Planfeststellungsverfahren „Neubau 110-kV-Erdkabelleitung Anschluss UW Beimbach“
Beschluss über die Stellungnahme der Verwaltung zum Verfahren nach § 43 Energiewirtschaftsgesetz

Datum: 13.11.2025
Bearbeiter: St/Ki/XXX
Az.: 6-3-2-2-2-2
Ihr Az.: RPS24-4529/25

Planfeststellungsverfahren „Neubau 110-kV-Erdkabelleitung Anschluss UW Beimbach“
Stellungnahme des Regionalverbands Heilbronn-Franken im Rahmen des Planfeststellungsverfahrens gem. § 43 EnWG

Planfeststellungsverfahren:
Neubau 110-kV-Erdkabelleitung Anschluss UW Beimbach

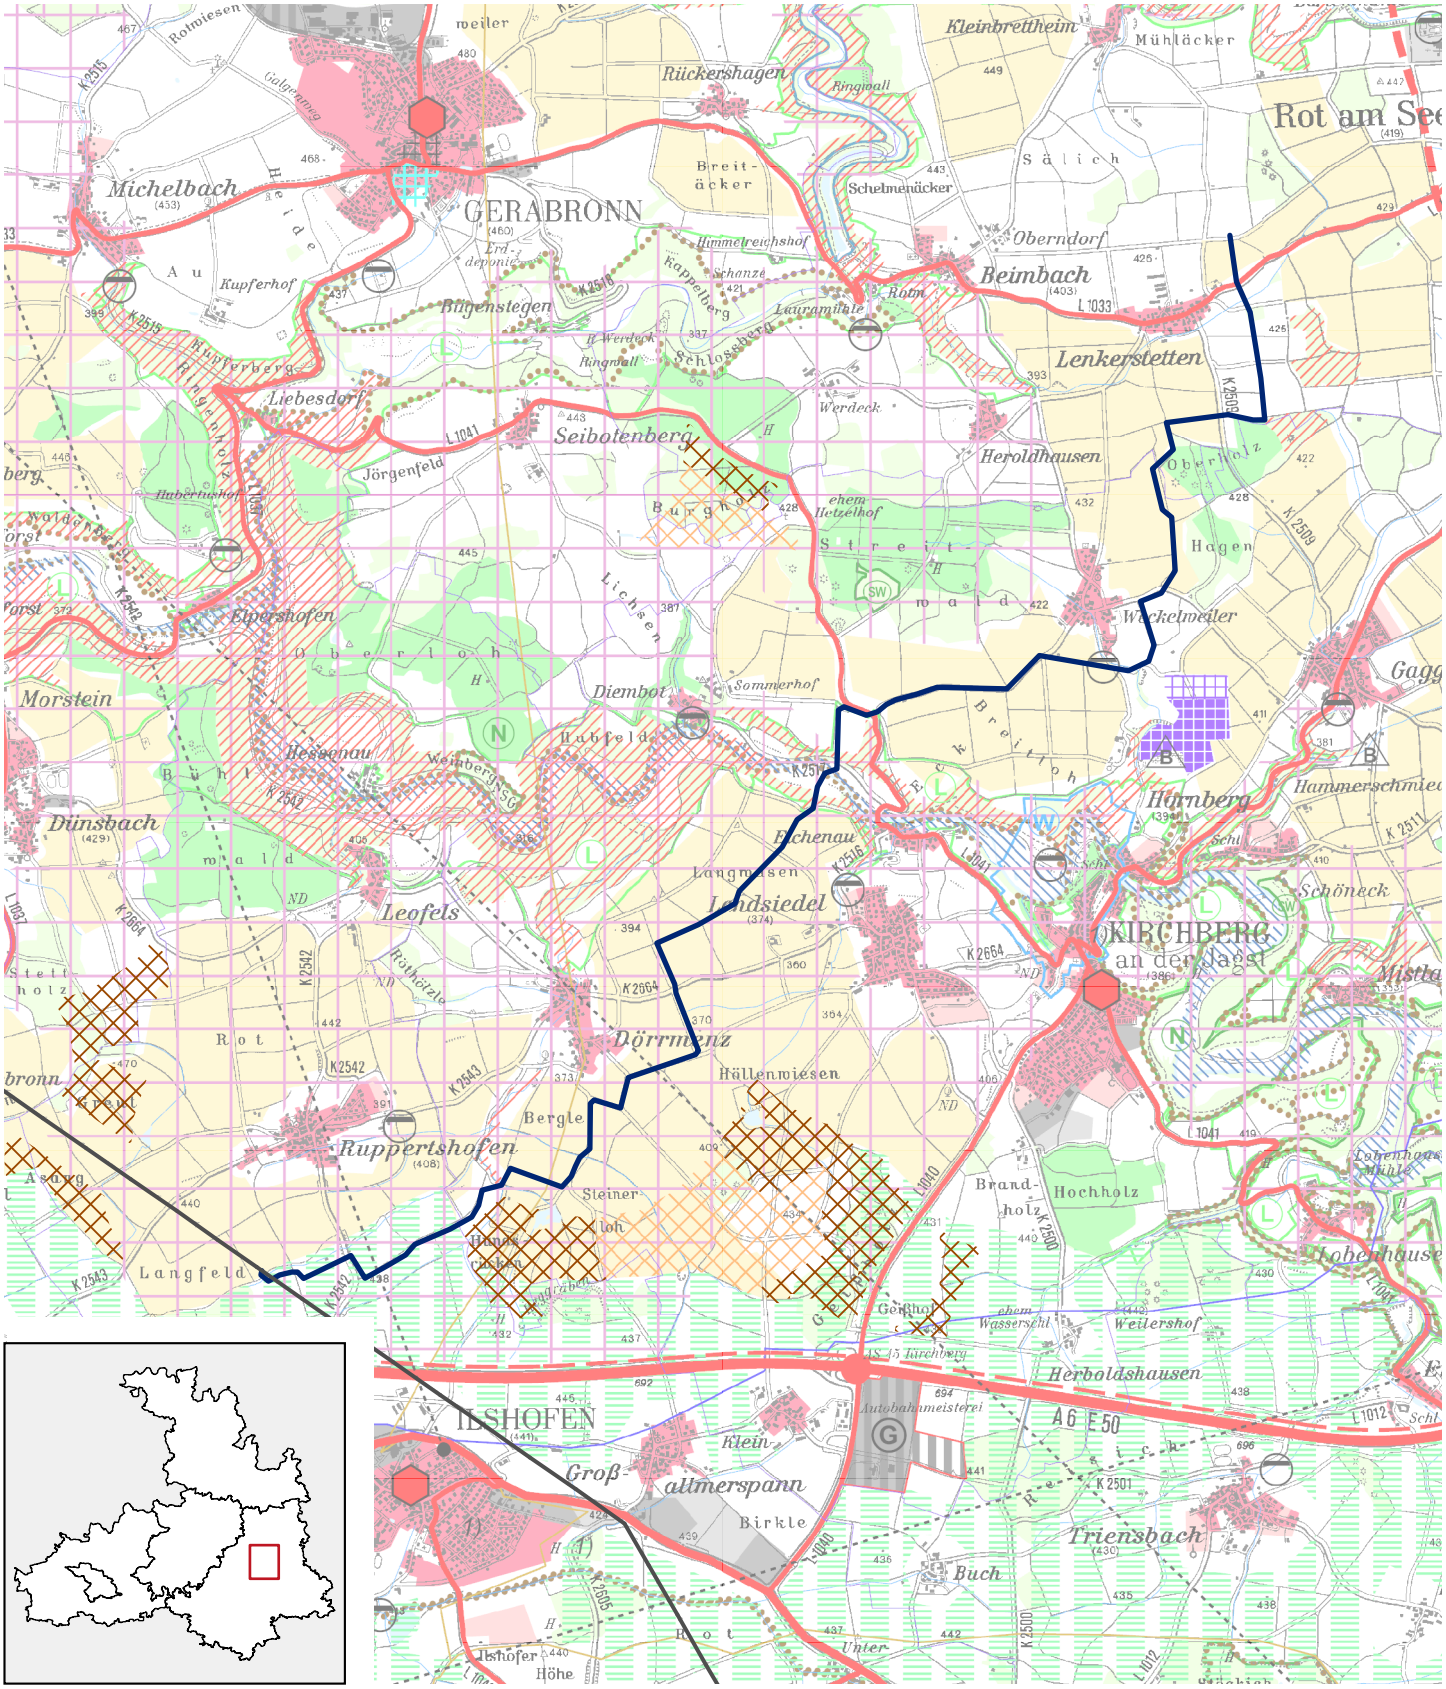
Südlich von Ilshofen-Ruppertshofen verläuft die geplante Trasse innerhalb des nach Plansatz 3.1.1 festgelegten Regionalen Grünzugs „Raum Schwäbisch Hall mit Bühlertal“.Regionale Grünzüge sind von Siedlungstätigkeit und anderen funktionswidrigen Nutzungen freizuhalten.

innerhalb des Regionalen Grünzugs sollte in den Unterlagen thematisiert werden.

Des Weiteren verläuft die geplante Trasse bei der Querung der Jagst nördlich von Kirchberg an der Jagst-Lendsiedel sowie bei der Querung des Scherrbachs bei Ruppertshofen durch nach Plansatz 3.2.1 festgelegte Vorranggebiete für Naturschutz und Landschaftspflege. Südlich von Rot am See-Lenkerstetten grenzt die Trasse an ein Vorranggebiet für Naturschutz und Landschaftspflege an.
In den Vorranggebieten für Naturschutz und Landschaftspflege sind die Funktions- und Leistungsfähigkeit des Naturhaushaltes sowie die biologische Vielfalt zu erhalten und ggf. zu verbessern bzw. wiederherzustellen. Bestehende Belastungen sollen zurückgeführt werden. Die Vorranggebiete für Naturschutz und Landschaftspflege sind in ihrer Gesamtheit vor einer Intensivierung der Raumnutzung zu bewahren. Andere Nutzungen, die mit den Funktionen nicht vereinbar sind, sind auszuschließen. Indirekte Belastungseinflüsse sind durch extensiv genutzte Pufferzonen zu minimieren.

Die im Landschaftspflegerischen Begleitplan festgelegten Maßnahmen zur Vermeidung von Beeinträchtigungen von Natur und Landschaft lassen ein Bemühen zur Minimierung von Freiraumauswirkungen sowie Auswirkungen auf Natur und Landschaft erkennen. Wir raten zu einer Abstimmung mit den zuständigen Naturschutzbehörden, gehen jedoch davon aus, dass aufgrund der Lage innerhalb des Landschaftsschutzgebietes „Mittleres Jagsttal“ und der Betroffenheit des FFH-Gebietes“ Jagst bei Kirchberg und Brettach“ eine Abstimmung der Planung mit der unteren Naturschutzbehörde stattgefunden hat bzw. stattfindet. Da die Eingriffe in die Vorranggebiete für Naturschutz und Landschaftspflege so minimal wie möglich gehalten und durch festgelegte Maßnahmen ausgeglichen werden, sehen wir keine erhebliche Beeinträchtigung der Funktions- und Leistungsfähigkeit des Naturhaushaltes und erheben keine Bedenken gegen die Planung. Die Querung der Vorranggebiete für Naturschutz und Landschaftspflege sollte jedoch in den Unterlagen ergänzt werden.

Südlich von Kirchberg an der Jagst-Dörrmenz quert die geplante Trasse eine nach Plansatz 4.2.2.3 als Vorranggebiet festgelegte Trasse für Ferngasleitungen. Auch hier sollte eine Abstimmung mit dem Betreiber erfolgen.

Wir weisen noch darauf hin, dass sich südöstlich von Ruppertshofen das geplante Vorranggebiet für regionalbedeutsame Windkraftanlagen „SHA_12_II“ (Südwestlich Kirchberg-Lendsiedel Erweiterung) befindet. Die geplante Trasse verläuft außerhalb des geplanten Vorranggebiets, somit sehen wir dieses als nicht beeinträchtigt an.
